Commission économique pour l'Europe**Comité des transports intérieurs****Groupe de travail des transports par voie navigable****Soixante-troisième session**

**Unification des prescriptions techniques et de sécurité
en navigation intérieure : Recommandations relatives
à des prescriptions techniques harmonisées
à l'échelle européenne applicables
aux bateaux de navigation intérieure
(résolution n° 61, révision 2)****Modifications à apporter à l'annexe à la résolution n° 61
relative à des prescriptions techniques harmonisées
à l'échelle européenne applicables aux bateaux de navigation
intérieure (révision 2)****Note du secrétariat****Mandat**

Modifications à apporter à l'annexe à la résolution n° 61 relative à des prescriptions techniques harmonisées à l'échelle européenne applicables aux bateaux de navigation intérieure (révision 2)

Figure 10A-1

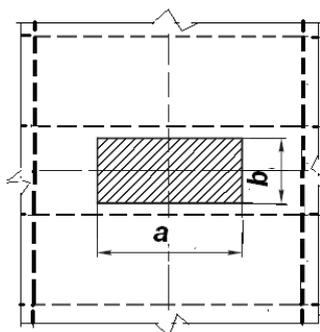
Les positions de référence de la surface de contact utilisées pour calculer la résistance d'une plaque et d'un raidisseur sont illustrées respectivement à la figure 10A-1 et à la figure 10A-2.

Les dimensions de la surface de contact (en mètres, m), lorsque les véhicules se déplacent parallèlement au châssis de la rampe (voir fig. 10A-1 et 10A-2), sont déterminées par les formules suivantes :
